Allgemeine Projektangaben**Stellungnahme Referat 47.3 in Rot**

Projektbezeichnung:	L 260, Radweg zwischen der Einmündung der K 8030 und Altmannshofen
Aufsteller:	Regierungspräsidium Tübingen Abt. 4, Mobilität, Verkehr, Straße Ref. 47.3, Baureferat Süd Olgastraße 11, 88214 Ravensburg
Entwurfsbearbeitung:	Fassnacht Ingenieure GmbH Ziegeleistraße 3, 88410 Bad Wurzach
Entwurfsphase/Auditphase:	Feststellungsentwurf / Auditphase 2
Aufstelldatum:	ohne, geprüft: 04.2025
Auditierte Unterlagen:	U 1: Erläuterungsbericht, Stand 06.04.2025 U 2: Übersichtskarte, M 1:25.000 U 5: Blatt-Nr. 1 + 2, Lagepläne, M 1:500 U 6: Blatt-Nr. 1 + 2, Höhenpläne, M 1:500/50 U 14: Regelquerschnitt, M 1:50 U 15: Bauwerksskizze, M 1:25 U 16: Blatt-Nr. 1 – 5, Querprofile, M 1:100 U 16: Blatt-Nr. 6, Detailplan Busbuchten, M 1:200
Fehlende Unterlagen:	U X: LBP bzw. Bepflanzungsplan U X: Unterlagen zu Markierung, Beschilderung und Beleuchtung Unfalldaten
Ortsbesichtigung:	16.04.2025

Die zu auditierenden Unterlagen beinhalten Auszüge aus dem „Feststellungsentwurf“ für den Neubau eines Rad- und Gehweges entlang der L 260 zwischen Einmündung der K 8030 und Altmannshofen. Das Audit ist der Auditphase 2 (Entwurfsplanung)

Bild 1 Ausschnitt aus Unterlage 5, Blatt-Nr. 2 mit Kennzeichnung der Sichteinschränkung

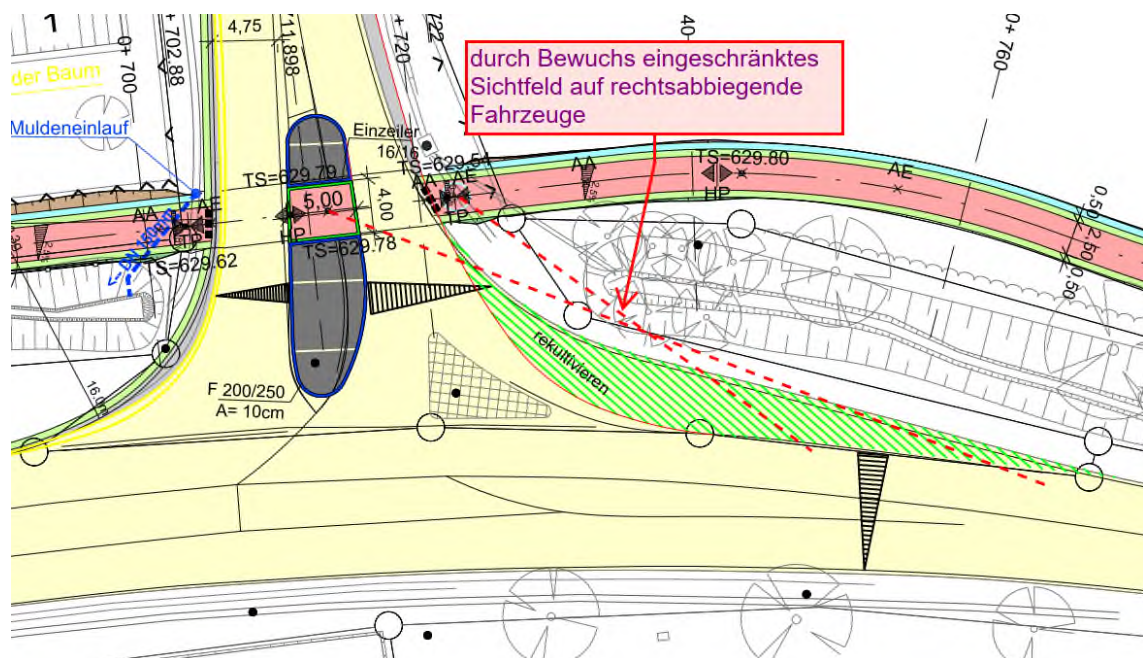
- 7) An der vorhandenen Einmündung der Zufahrtrampe zur/von der BAB A 96 in die L 260 soll der Fahrbahnteiler vergrößert und die Dreiecksinsel mit Ausfahrkeil zurückgebaut werden. Beide Maßnahmen sind zwingend erforderlich, reichen aber zu sichern Überquerung der Rampe nicht aus, da die Sicht von der nördlichen Querungsstelle auf rechtsabbiegende Fahrzeuge aus Richtung Altmannshofen durch den vorhandenen Bewuchs nach wie vor eingeschränkt ist. Der Bewuchs ist so weit zurückzunehmen, dass ein ausreichendes bis gutes Sichtfeld auf rechtsabbiegende Fahrzeuge gewährleistet ist.

Ein Sichtweitenplan im Bereich der Anschlussstelle wurde gefertigt. Es ist vorgesehen, ca. 60 m² des bestehenden Gehölzstreifens auf der Nordwestseite der L 260 zu roden. Somit wird das Sichtfeld eingehalten.

Bild 2 Auszug aus Unterlage 5, Blatt 1, mit Darstellung verschiedener Sichtfelder

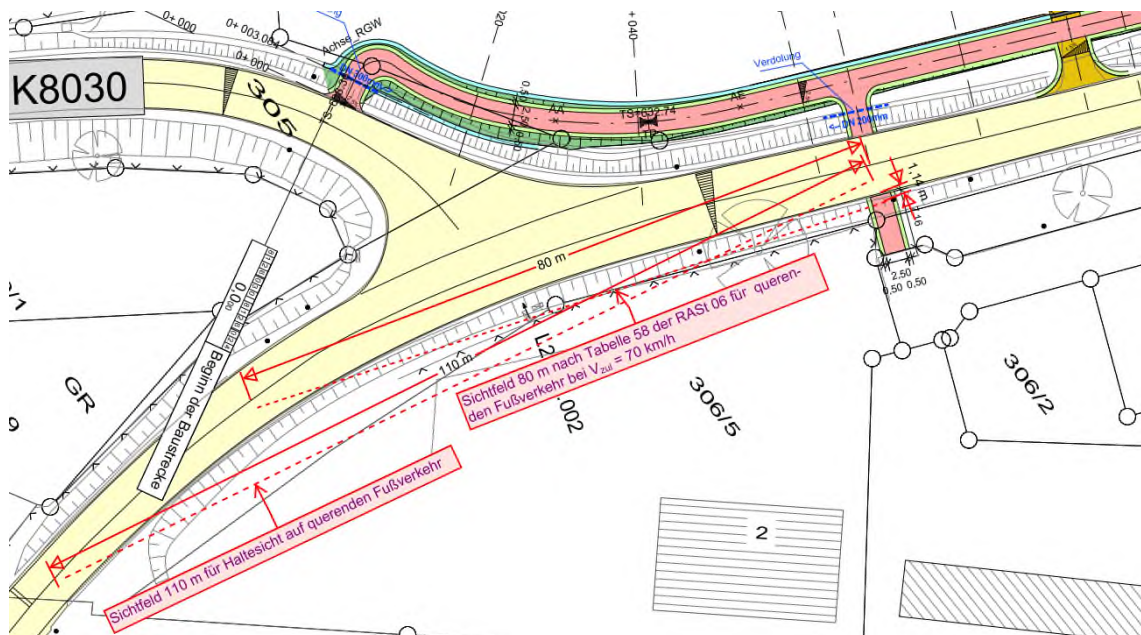
- 10) Am Baubeginn wird bei Bau-km ca. 0+065 vom geplanten Rad- und Gehweg aus eine Überquerungsstelle in der L 260 ohne Mittellinsel angeboten, um die Ortsstraße „Am Waizenhof“ zu erreichen. Aus Richtung Niederhofen dürfte auf der Ostseite die erforderliche Haltesichtweite auf die Überquerungsstelle durch Bäume und einen bei seitlicher Ansicht nahezu blickdichten Zaun eingeschränkt sein. An dieser Überquerungsstelle sind ausreichende Sichtverhältnisse nachzuweisen oder es sollte auf diese Überquerungsstelle verzichtet werden.

Im Rahmen der Ausführungsplanung werden die Sichtverhältnisse in diesem Bereich geprüft.
